AL·LEGACIÓ AL “PLA DE MILLORA URBANA PER A L’ORDENACIÓ VOLUMÈTRICA DE L’EDIFICI SITUAT AL PASSEIG DE SANT JOAN 110”, promogut per BHNV Spain PSJ 110 SL y CIA SCS, amb aprovació Inicial per la Comissió de Govern del 25 de gener de 2018.

A L’AJUNTAMENT DE BARCELONA

Que examinada la documentació relativa a la “PLA DE MILLORA URBANA PER A L’ORDENACIÓ VOLUMÈTRICA DE L’EDIFICI SITUAT AL PASSEIG DE SANT JOAN 110”, promogut per BHNV Spain PSJ 110 SL y CIA SCS, amb aprovació Inicial per la Comissió de Govern del 25 de gener de 2018, publicat al BOP el 27 de febrer de 2018, expedient núm. 17PL16522 Codi Pla: B1550 i sotmès al període d’exposició pública, hem considerat convenient fer les següents al·legacions:

ACvB E-8767/1902, 12 de desembre de 1902 signa Enric Fajó i Torres, arquitecte

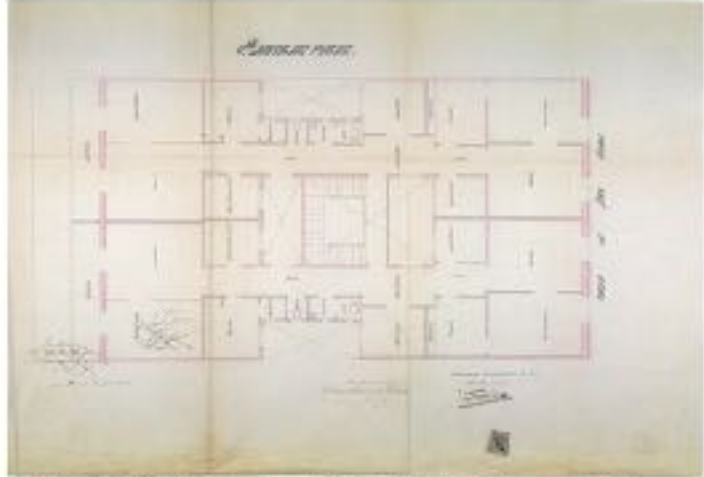
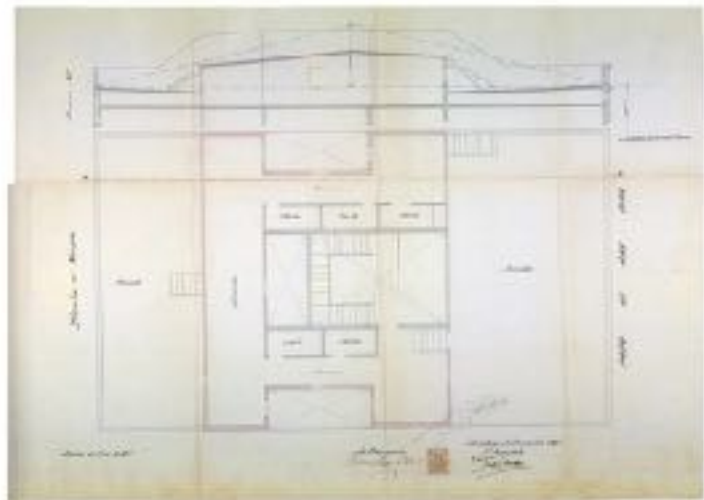
Com a dada específica, cal remarcar que el badalot de l’escala d’accés al terrat i els cossos edificats perimetrals situat sobre terrat o planta 5^a, no han tingut mai l’ús d’habitatge sinó l’ús de Serveis comunitaris de l’edifici, en la modificació dels badalots de 1905 figura l’ús de “Servicios”(veure plànol), i no consta enregistrat l’ús d’habitatge de la planta 5a, en el Cadastre de Béns immobles³.

2) **Que no s’ha de tenir en consideració la preexistència de l’ús d’habitatge en els espais de la planta 5^a**, donat que aquesta no ha tingut mai un ús d’habitatge, ni ha estat demostrat amb proves feafents. En la modificació documentada el 1905 figurava al cos de badalot, l’ús de “Servicios”(veure plànol), i no consta enregistrat actualment l’ús d’habitatge de la planta 5a, en el Cadastre de Béns immobles.
